Stadt Leverkusen

Bebauungsplan Nr. 203/III „Steichbüchel – Fester Weg“

**Äußerungen zur frühzeitigen Beteiligung der Öffentlichkeit und  
der Behörden und sonstigen Trägern öffentlicher Belange gem.  
§ 3 (1) und § 4 (1) BauGB sowie  
Abwägungsvorschlag der Verwaltung mit Beschlussentwurf**

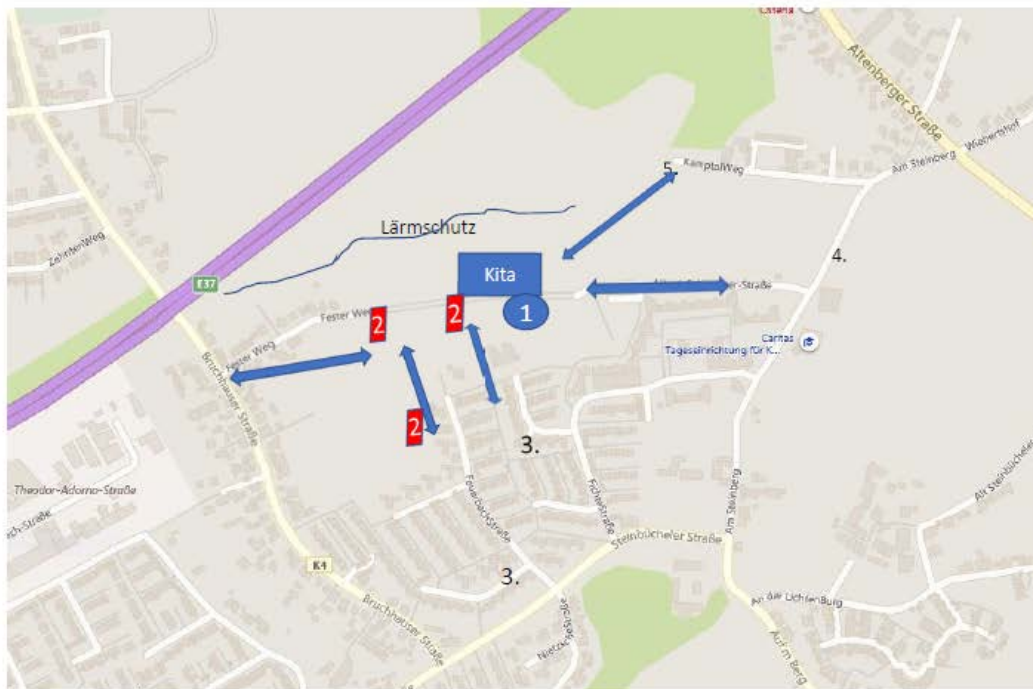
1. Kreis / Kita
2. Durchfahrtsperren
3. „30er“ Zone Schopenhauer / Feuerbachstraße
4. Ausbau Am Steinberg
5. Verlängerung Kamptalweg ins Baugebiet „30er“ Zone
